# Statsforvalteren i Innlandet

## PROTOKOLL FRA MEKLINGSMØTE DEN 01.09.2022

### **TEMA: Innsigelse fra NVE og Statsforvalterens fagavdeling til reguleringsplaner for E6 Roterud-Storhove og avlastet E6 – Lillehammer kommune**

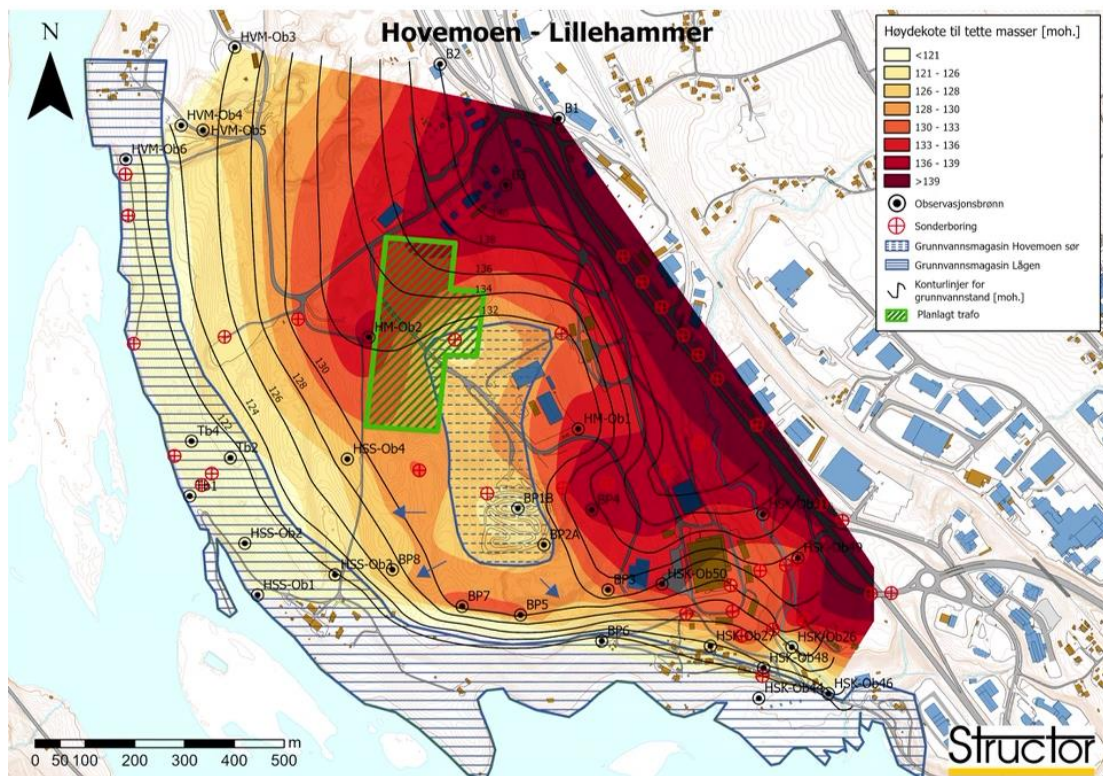
Dialogen med kommunen ble gjennomgått. Det gjenstår å finne en bedre løsning knytta til eiendommen Boleng. Kommunens løsningsforslag innebærer deponering av masser på i hovedsak eksisterende dyrka mark (område A3), med påfølgende oppdyrking. Redusert fyllingsvolum ville gitt et større dyrka areal og en bedre landbruksmessig løsning. Areal for annen veggrunn ved område A4 er noe redusert (1,75 daa).

Kommunen reiste spørsmål om all korrespondanse er lest og forstått? Kommunen aksepterer å endre hellingsgrad. Statsforvalteren presiserte at svarbrev av 25.08 åpner for flere løsninger, men at det er behov for redusert massetilførsel. Dette er ikke bare en nydyrkingssak, men skal avklares i reguleringsplan. Det handler om å få en landbruksfaglig god løsning.

SFIN aksepterte dette. SFIN er etter høringen blitt kjent med at en kan oppnå bedre løsninger for beite (10-15 daa ekstra) dersom bekk nord for arealene ikke legges om. Dette er ikke en del av innsigelsen, men SFIN oppfordrer likevel kommunen til å se nærmere på dette i samråd med grunneier. Kommunen sier den har gjort vurderinger på dette område. Flere hensyn gjør seg gjeldende, bl.a. flomhensyn.

Kommunen aksepterer en hellingsending fra 1:5 til 1:6. Overskuddsmasse må da deponeres på annet godkjent sted.

- I etterkant av meklingen er partene kommet til enighet om følgende konkretisering:  
*Tiltakshaver må oppdatere søknad om nydyrking i tråd ned med meklingsresultatet. Område A3a skal ha en helning på 1:6, (16,7%) som er en justering fra 1:5, (20 %). A3b beholder sin utstrekning og helling.*
